改善箇所説明図

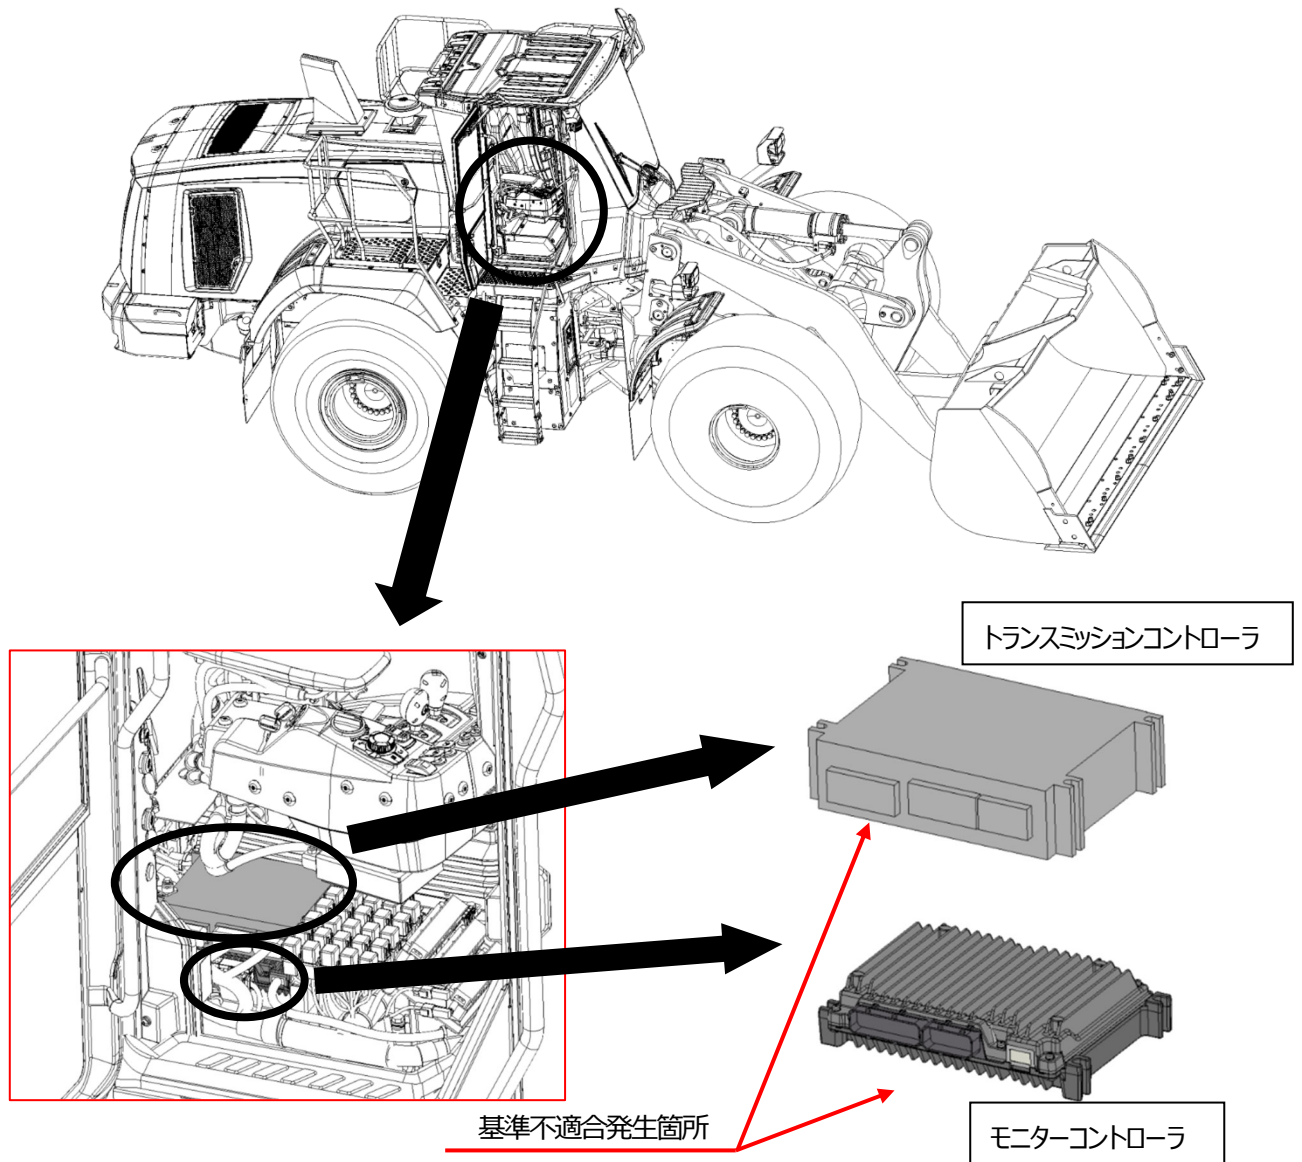
ショベル・ローダの静油圧変速機の HST バルブの制御プログラムにおいて、設計検討が不十分なため、指令よりも低い圧力で油圧が開放し、車速に応じた変速制御ができなくなることがある。

そのため、変速に失敗して加速した場合、HST モータポンプの回転数計測センサが異常を感知してエラーを発報し、変速段がニュートラルとなり、車両が停止するおそれがある。

改善措置の内容： 全車両、トランスミッションコントローラとモニターコントローラを対策プログラムに書き換える。

識別： キャブ内のヒューズボックスカバーの裏面に橙色のペイントを塗布する。
